RESOLUCIÓN DJUR No. 50237002074 de 12 SEP. 2023

Por la cual se otorga una autorización de ocupación de cauce y se adoptan otras determinaciones

VI. **CONCEPTO TÉCNICO**

Figura 5. Profundidades estimadas en el tramo de interés (Tr. 100).

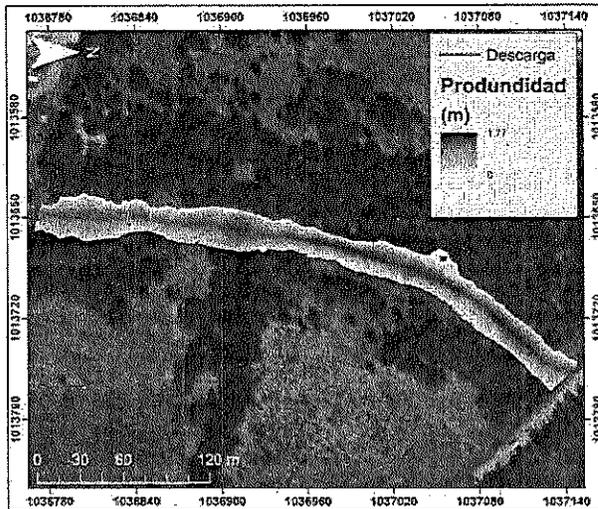
En la Figura 5 se presentan los resultados de la profundidad de la quebrada para un periodo de retorno de 100 años en la zona donde se proyecta la descarga. "Para un caudal de 6.42 m³/s, las profundidades de flujo oscilan entre los 0.1 y los 1.77 m (Figura 5). Para la zona donde se proyecta ubicar la descarga la profundidad de flujo supera es de 1.41 m con una cota de lámina de agua localizada en los 2552.99 msnm (Tabla 3)", además, en la Figura 7 se presenta la sección transversal donde se ubicará la estructura de descarga.

Figura 7. Sección transversal en la zona de la descarga (Tr. 100).

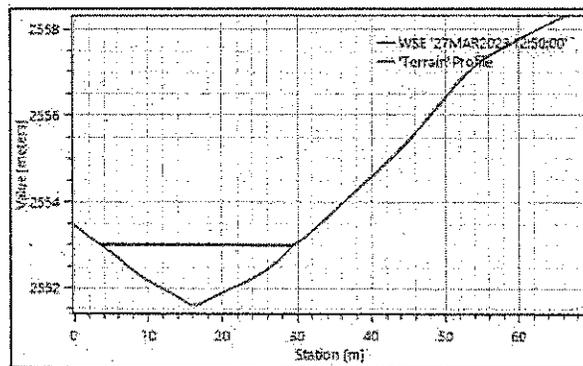
Finalmente se concluye que “La cota proyectada de la descarga a construir es de 2553.15 msnm, 0.16 m por encima de la cota de la creciente de los cien años. Si bien, no se ve amenazada la operación de dicha descarga relacionada por la dinámica de flujo, se recomienda desplazar dicha descarga varios metros (1.5 m) hacia el este, con el fin de que la descarga proyectada no interfiera con el paso del flujo de la quebrada Innominada que pueda generar cambios en su dinámica en eventos máximos tal como se observa en la Figura 13 y Figura 14”.

Figura 8-1 Vista en planta enrocado para protección

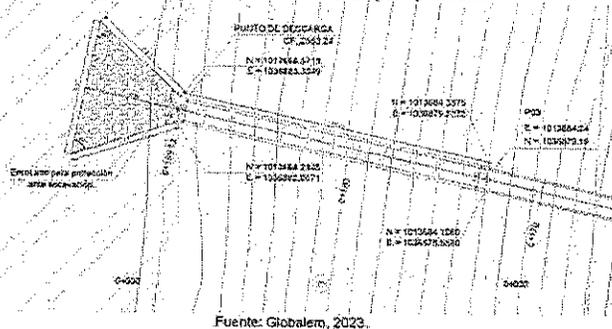
"De manera complementaria, se incluye a la salida de la estructura de descarga un enrocado de 5.0m longitudinales, espesor de 0.05m y un ancho gradual; iniciando con un ancho de 1.30m y finalizando con un ancho de 7.07m, para finalmente obtener un volumen de material de aproximadamente 1.05m³", como se presenta en la Figura 8-1. Lo anterior teniendo en cuenta la lámina de agua correspondiente al periodo de retorno de 2.33 años.

Tabla 5. Diseño civil obras de drenaje, llave anti - socavación y descarga pluvial.

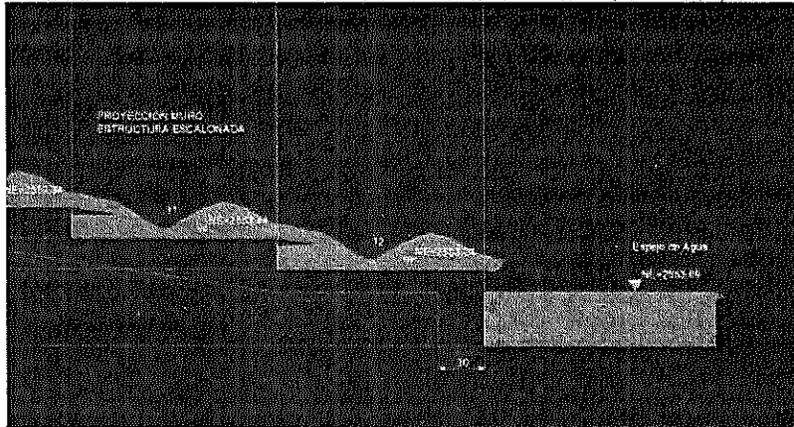
características físicas del suelo, y se realizó el análisis por medio de la metodología de Lischtván-Levediev y la metodología de Maza Álvarez. De acuerdo a los resultados obtenidos, se tiene que la quebrada innominada en la zona donde se proyecta la descarga tiene una socavación de 0.11 m, por lo tanto, "(...) se recomienda incluir una llave anti-socavación con una profundidad mínima de 0,13 metros mínimos y 0.15 metros como medida de protección conservadora en el cabezal de descarga pluvial, el esquema de la llave diseñada con una mayor profundidad de implantación de 0.35m se presenta a continuación."

Que en la evaluación técnica realizada se pudo concluir que: *"la quebrada innominada en la zona donde se proyecta la descarga tiene una socavación de 0.11 m, por lo tanto, "(...) se recomienda incluir una llave anti-socavación con una profundidad mínima de 0,13 metros mínimos y 0.15 metros como medida de protección conservadora en el cabezal de descarga pluvial, el esquema de la llave diseñada con una mayor profundidad de implantación de 0.35m se presenta a continuación:"*
